**CONSULTA PÚBLICA MME 127/2022**  
**“CONSULTA PÚBLICA RELATIVA AOS APRIMORAMENTOS**  
**PROPOSTOS PELA CPAMP PARA O PROGRAMA SUISHI”**

O **Grupo CPFL Energia** apresenta neste documento as contribuições para a Consulta Pública MME 127/2022 tema “Consulta Pública relativa aos aprimoramentos propostos pela CPAMP para o Programa SUIISHI (versão 16.0)”, o referido material constitui oportunidade para a manifestação dos agentes setoriais e da sociedade civil.

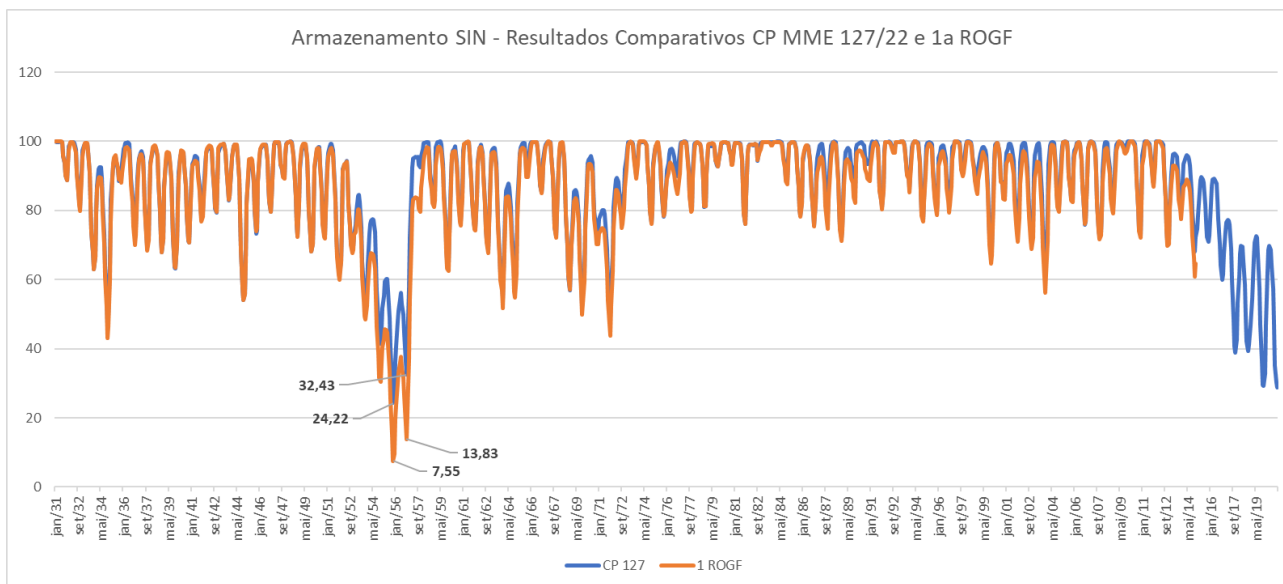
Observamos nos resultados do deck LEN A-4 2022 valores elevados no final do período crítico, 32,43% em nov/55, esse valor representa 95,7 GWmed.mês equivalente a 170% da Garantia Física das UHE’s. Ainda, o valor mínimo de armazenamento é observado em nov/55 com 24,22% do volume útil.

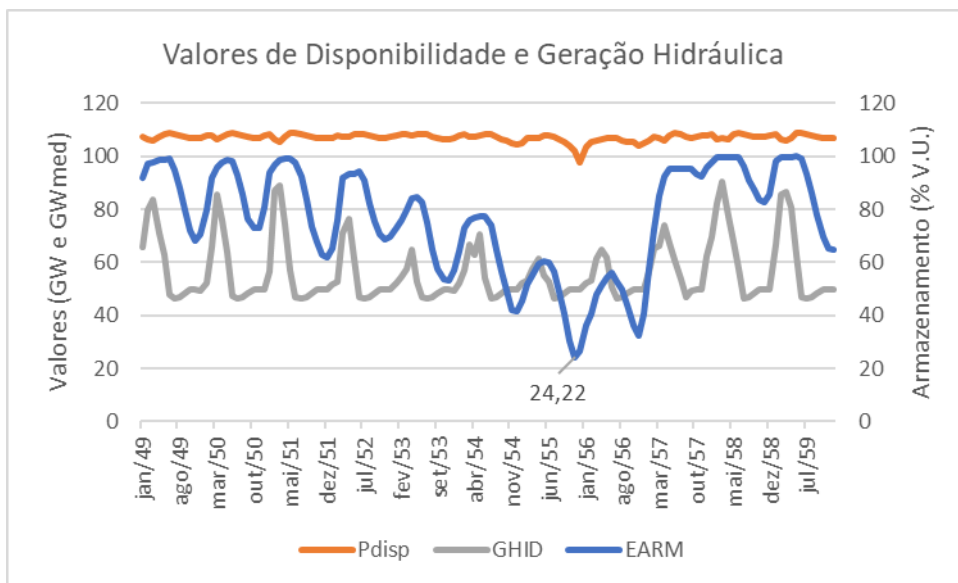
Comparando os resultados de armazenamento do Caso Base da CP MME 127/22 e da Primeira Revisão Ordinária (1ª ROGF), observa-se um maior deplecionamento dos reservatórios do SIN.

Mesmo na ocasião da 1ª ROGF, o mínimo armazenamento é observado em nov/1955, doze meses antes do final do período crítico, fixado em jun/49 a nov/56.

A possibilidade de maior utilização dos reservatórios no caso de estudo da CP MME 127/22, aparentemente não seria devido a incapacidade de geração por redução da disponibilidade sistêmica. Segundo resultados do modelo, existe uma sobra considerável de capacidade de geração adicional para utilização da água armazenada no sistema.

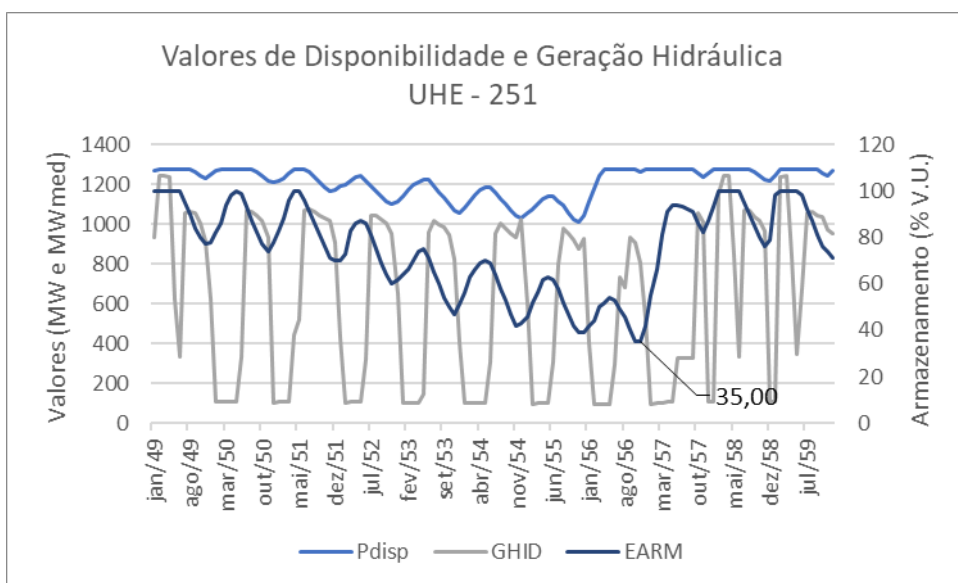
A UHE Serra da Mesa, possui o maior reservatório de acumulação do SIN, 43.250 hm<sup>3</sup> o que equivale a uma vazão média de cerca de 183 m<sup>3</sup>/s, ou equivalente a 200 MWmed, apenas para utilização deste volume, sem considerar a afluência, durante todo o período crítico do SIN. O armazenamento da usina apresenta 35% do volume útil, não se observa limitação de máquina para explorar o recurso armazenado.

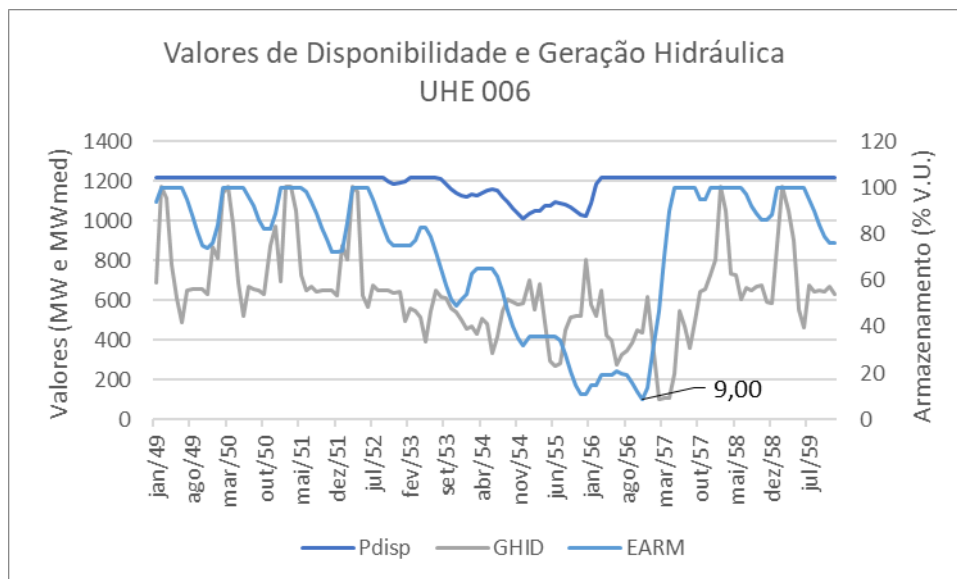
O caso do reservatório da UHE Furnas, um reservatório de acumulação relevante e capacidade instalada próxima de Serra da Mesa é operado de forma diferenciada, o reservatório é esvaziado até 9%, resultado mais próximo do intuitivo. Cabe lembrar que os casos de Energia Firme não têm restrições de rede uma vez que é simulado considerando um único submercado.

Para ambos os casos, o efeito de “encurtamento” do período de mínimo armazenamento não é observado nestas duas usinas.

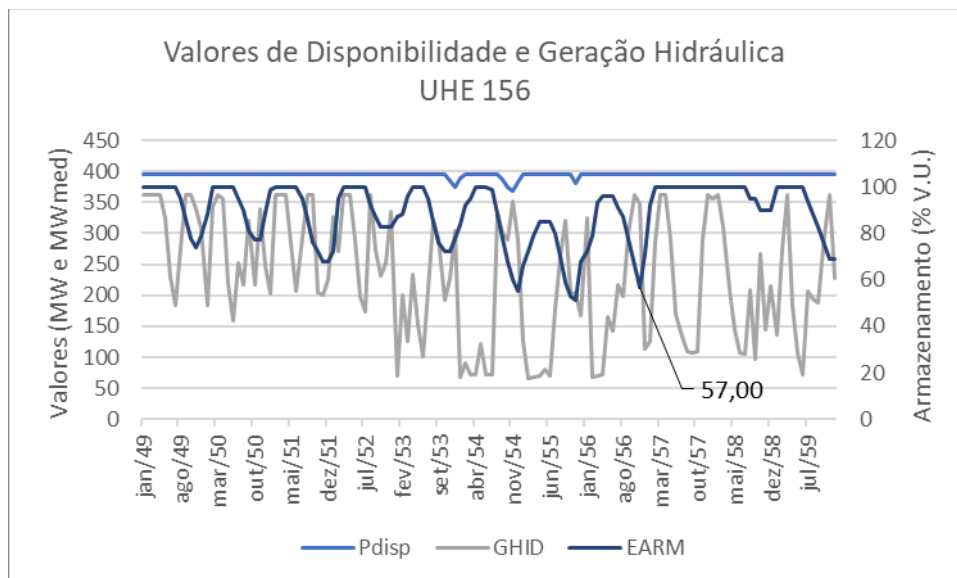
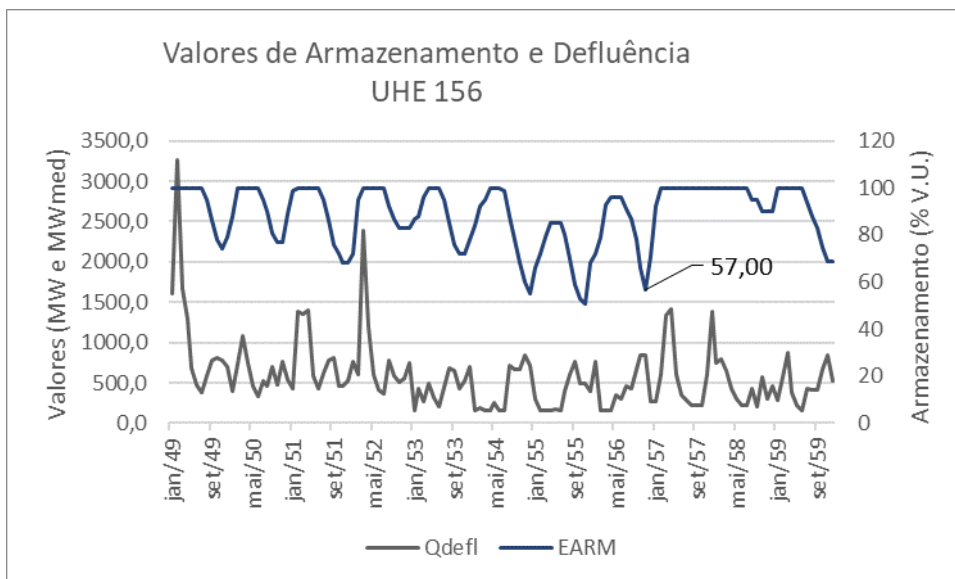
Outro reservatório avaliado é a da UHE Três Marias, neste caso, as regras de operação do sistema hídrico da bacia do rio São Francisco estão implementadas no modelo.

Do ponto de vista de geração, há capacidade de maior utilização do reservatório, sem comprometer o atendimento das regras operativas de limites de defluência.

Cabe ressaltar que as regras operativas em geral tendem a preservar limites de defluência mínima dos reservatórios para atendimentos de restrições a jusante, no âmbito operativo, mas não limita o esvaziamento do reservatório para fins de cálculo de energia firme.
